車輛後懸部分大樑變更詳細圖

車型名稱: ZCI050Z1

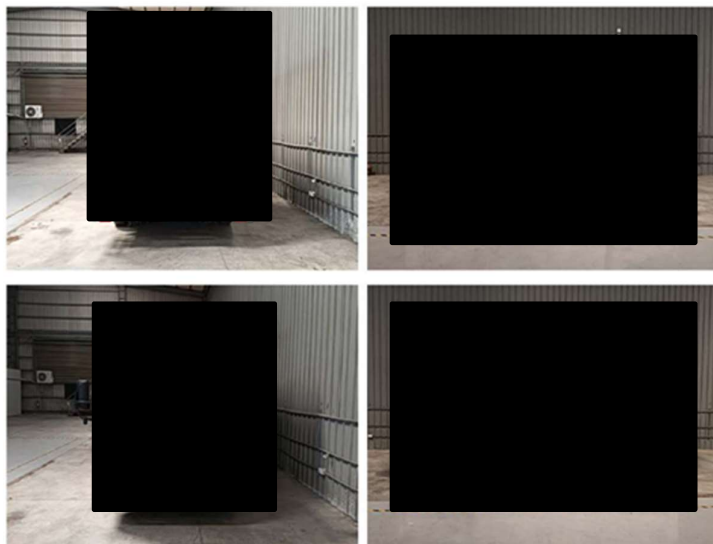
車輛後懸部份大樑變更資料車型名稱與合格證車輛型式不一致, 宣告為 ZCI050Z1 有誤, 正確為 ZCICHT01

完成車照片 (車輛型式: [REDACTED])

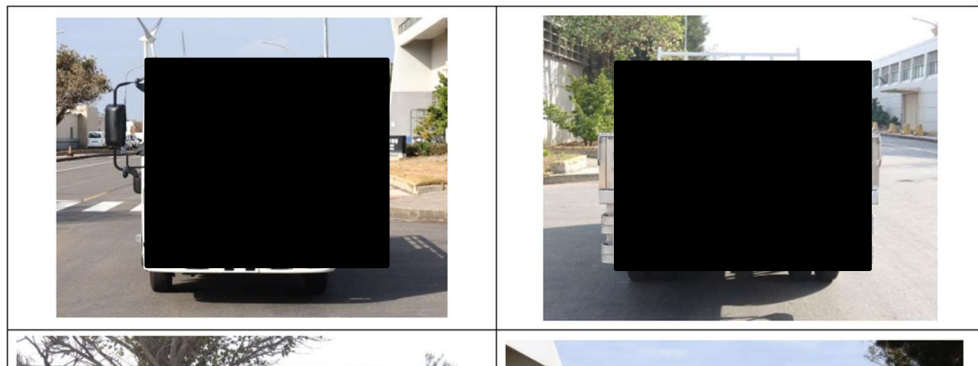
完成車照片尺度(前輪輪距、後輪輪距)與底盤登錄報告登載內容不一致，宣告為 208.5(前輪輪距)、182.0(後輪輪距)有誤，正確為 139.0(前輪輪距)、143.5(後輪輪距)

宣告後懸尺度超過檢測值公差
